Příloha č. 5zj
Vyhodnocení připomínek obcí a veřejnosti

- **Návrh Změny č. 2 Územního rozvojového plánu**
- **Vyhodnocení vlivů návrhu Změny č. 2 Územního rozvojového plánu na udržitelný rozvoj území**
- **návrhy jednotlivých územních opatření k akceleračním oblastem vymezeným v návrhu Změny č. 2 Územního rozvojového plánu**

Příloha č. 5zj – Vyhodnocení připomínek obcí a veřejnosti

AOV29 je vymezena takto (fialová linka):

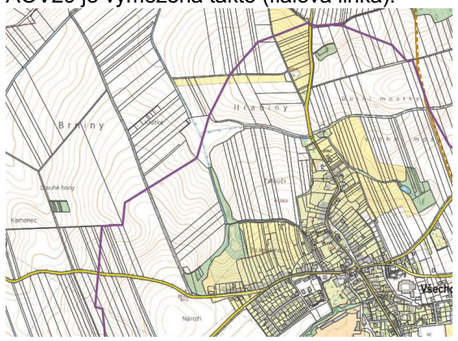
Z toho je zřejmé, že je AOV29 značně blízko zastavěnému území, resp. novým zastavitelným plochám a je evidentní, že k obtěžování hlukem dojde. Ve Vyhodnocení vlivů Změny č. 2 na životní prostředí se k hluku pouze uvádí: „U VTE může být hlukem ovlivněno jejich blízké okolí, a to primárně aerodynamickým šuměním lopatek, které je ovlivněno větrnými podmínkami. V bezprostředním okolí může být zaznamenán mechanický hluk, který je způsobený strojovnou. Moderní větrné turbíny dnes splňují přísné hlukové limity – maximálně 50 dB ve dne a 40 dB v noci, při vzdálenosti 500 m od obydlí. Hluk z moderních elektráren je srovnatelný se zvuky v domácnosti, či šuměním lesa. Bez uplatnění Změny č. 2 ÚRP se dá předpokládat obdobný trend, avšak méně koordinovaný a méně usměrněný.“ Uvedená čísla nejsou ničím podložena, jde v podstatě jen o spekulaci, která nemá pro reálné fungování VTE v konkrétní lokalitě vůbec žádný význam. Monotónní nepříjemné a neustávající šumění navíc není ani omylem srovnatelné s různými zvuky z domácností a už vůbec ne s uklidňujícím šuměním lesa (tímto tvrzením se Změna č. 2 jen snaží bagatelizovat obavy o zdraví lidí a znovu vyvolávat dojem, že se přece nic neděje a VTE jsou běžnou součástí našich životů, na kterou si lze snadno zvyknout, když člověk jen trochu chce a nehledá pořád jen problémy). Nejedná se tedy o relevantní odůvodnění toho, proč by z hlediska hluku mělo být vymezení AOV29 v pořádku a proč nebude ovlivňovat zastavěné území, resp. zastavitelné plochy (až na nich vznikne výstavba nebo proč nebude omezovat vymezování nových zastavitelných ploch). V samotném odůvodnění Změny č. 2 se k hluku také nic nepíše, je tam uvedeno v podstatě jen následující: „Při vymezování akceleračních oblastí byly prověřovány navazující územně plánovací dokumentace, a to zejména s ohledem na možnost dodržení minimálního odstupu 500 m od navrhované obytné zástavby sídel, tj. zastavitelných ploch pro bydlení nebo smíšených obytných. Z prověřování však vyplynulo, že tyto odstupy nelze ve všech případech respektovat, a to zejména z toho důvodu, že využitelnost těchto ploch pro výstavbu je obtížně predikovatelná, veřejná dostupnost všech podkladů

Poř. č.	Připomínkové místo	Číslo jednací	Článek	AO	Připomínka	Vyhodnocení
					Znázornění vzdáleností ve vztahu k AOV44 a AOV45

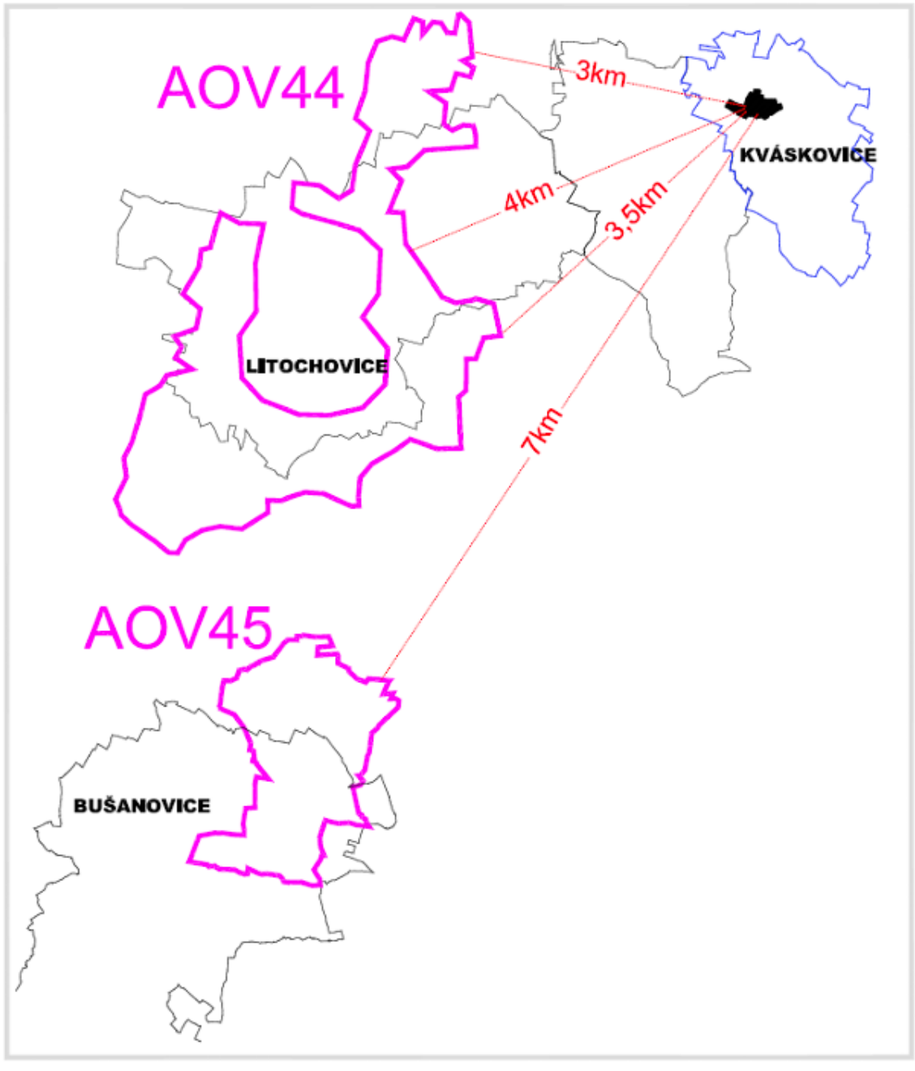
**<u>Připomínka</u>** **<u>Žádost o vypuštění akcelerační oblasti AOV44 Litochovice.</u>** Vymezení zóny AOV44 Litochovice považujeme za zpochybnitelné z těchto důvodů: 1. Rozpor se směrnicí RED III, která výslovně nařizuje přednostně využívat zastavěné plochy a brownfieldy před volnou krajinou a rozpor mezi návrhem zadání změny č. 2 a návrhem Změny č. 2 2. Absence reálného zapojení samosprávy 3. Absence reálného zapojení veřejnosti 4. Absence prokazatelného vyloučení negativních vlivů na přírodu a zdraví obyvatel

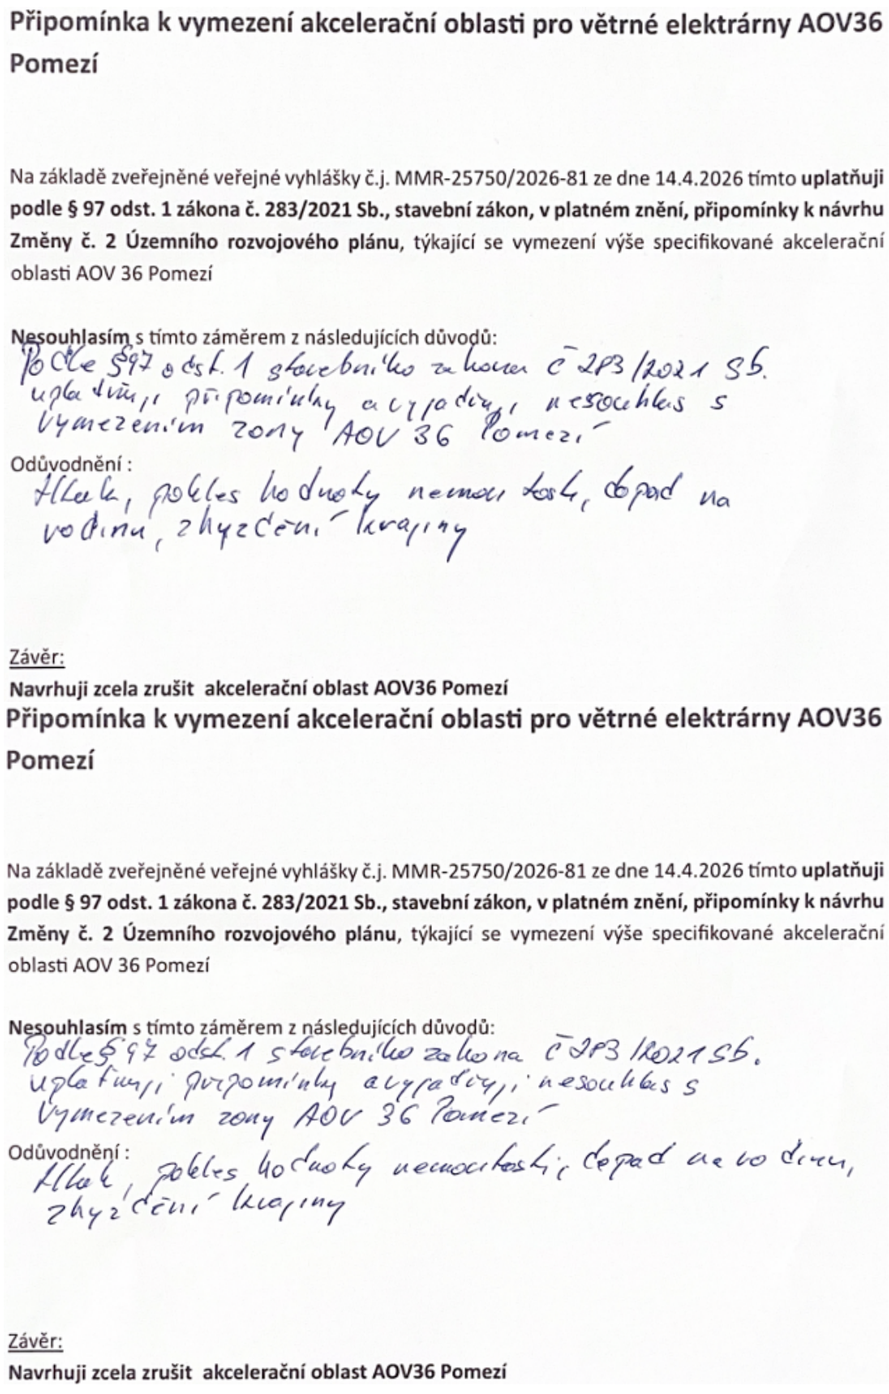
Poř. č.	Připomínkové místo	Číslo jednací	Článek	AO	Připomínka	Vyhodnocení
6922.	Hana Štěpánková, Aneta Štěpánková, Zdeněk Štěpánek, David Štěpánek, Filip Štěpánek	MMR-43597-2026-81-2	99cs	AOV36

**Akceptováno.** Akcelerační oblast AOV36 - Pomezí byla vypuštěna.

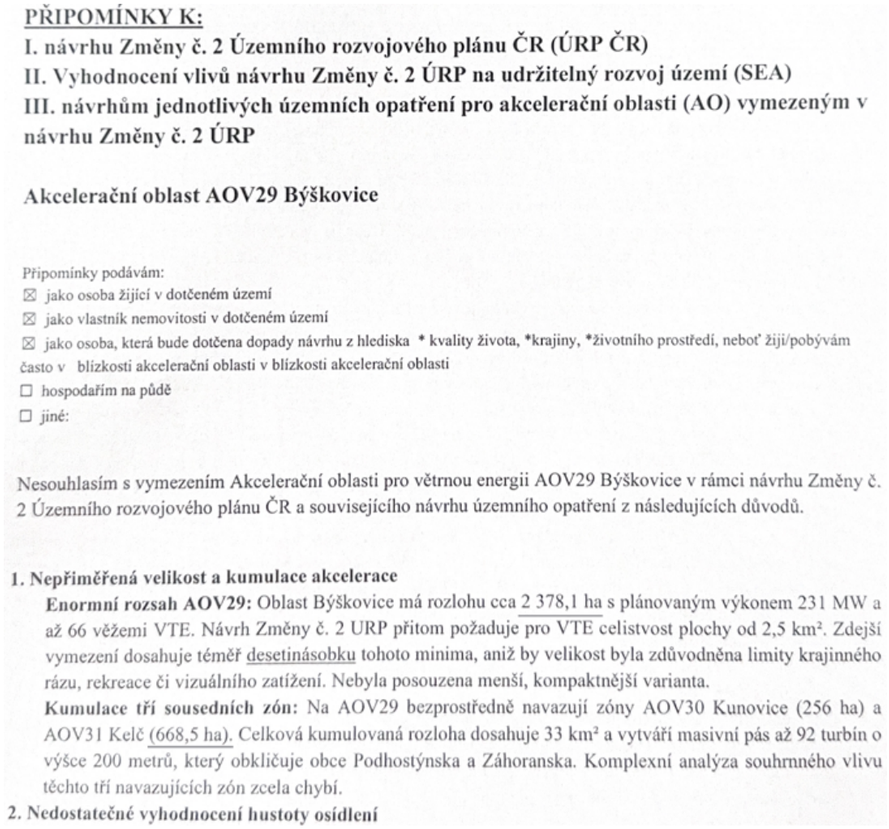
Poř. č.	Připomínkové místo	Číslo jednací	Článek	AO	Připomínka	Vyhodnocení
6993.	Bc. Denisa Machálková	MMR-43686-2026-81	99cm	AOV29

**Neakceptováno.** Vymezení akcelerační oblasti AOV29 Býškovice proběhlo na základě biologického posouzení konkrétního navrhovaného území podle § 11 odst. 3 resp. 4 zákona č. 249/2025 Sb. (ZOZE), jehož výsledky spolu s výsledky vyhodnocení vlivů na životní prostředí (SEA/VVURÚ, Příloha 5 k Změně č. 2 ÚRP) byly zapracovány do návrhu; oblasti, u nichž autorizované osoby identifikovaly významné negativní nebo kumulativní vlivy, byly ze Změny č. 2 ÚRP vyloučeny (odůvodnění Změny č. 2 ÚRP, odst. 32). Pro výběr ploch byla využita mapa citlivosti ptáků vůči VTE zpracovaná Českou společností ornitologickou; území s extrémním a vysokým kolizním rizikem do akceleračních oblastí zahrnuta nebyla. Pro akcelerační oblast AOV29 bylo zpracováno biologické posouzení, jehož výsledky byly zapracovány do podmínek územního opatření zahrnujících ochranu biotopů, biologický dozor, monitoring mortality ptáků, detekční systémy a selektivní odstávky; nebyly identifikovány významné negativní vlivy na EVL a Ptačí oblasti Hostýnské vrchy, které by bránily vymezení akcelerační oblasti. Akcelerační oblasti jsou vymezeny mimo nadregionální a regionální biocentra; územní opatření vylučují zásah do prvků lokálního ÚSES a všech biokoridorů, s výjimkou nezbytného křížení liniové dopravní a technické infrastruktury. Posouzení kumulativních vlivů na životní prostředí a veřejné zdraví proběhlo v rámci VVURÚ na úrovni koncepce, a to jak pro každou akcelerační oblast individuálně (karty AO, příloha č. 2 SEA), tak pro Změnu č. 2 ÚRP jako celek, včetně vzájemných vztahů sousedních oblastí. Vlivy na kulturní dědictví a ochranná pásma národních kulturních památek, včetně případného dopadu na panorama Národní kulturní památky Svatý Hostýn, byly sledovány v rámci VVURÚ. Výsledky posouzení krajinného rázu vedly k úplnému vypuštění 16 původně uvažovaných akceleračních oblastí a ke snížení limitu maximální výšky elektráren u 48 z 80 zbývajících oblastí pro VTE; podmínky v územních opatřeních dále omezují barevné řešení doprovodných staveb a rozsah trvalých terénních úprav. Zákon č. 334/1992 Sb., o ochraně zemědělského půdního fondu, se na záměry v akceleračních oblastech vztahuje v plném rozsahu; vymezení akcelerační oblasti v ÚRP nenahrazuje souhlas orgánu ochrany ZPF. Vliv VTE na turistický potenciál oblasti a Národní kulturní památku Svatý Hostýn bude předmětem posouzení v navazujících řízeních; samotné vymezení akcelerační oblasti v ÚRP nezakládá právo na výstavbu VTE ani nevylučuje jiné využití území. Záměry v akceleračních oblastech podléhají posouzení vlivů dle § 11 ZOZE v rámci jednotného environmentálního stanoviska; konkrétní záměry se nadále povolují v souladu se stavebním zákonem za podmínek stanovených v územním opatření.
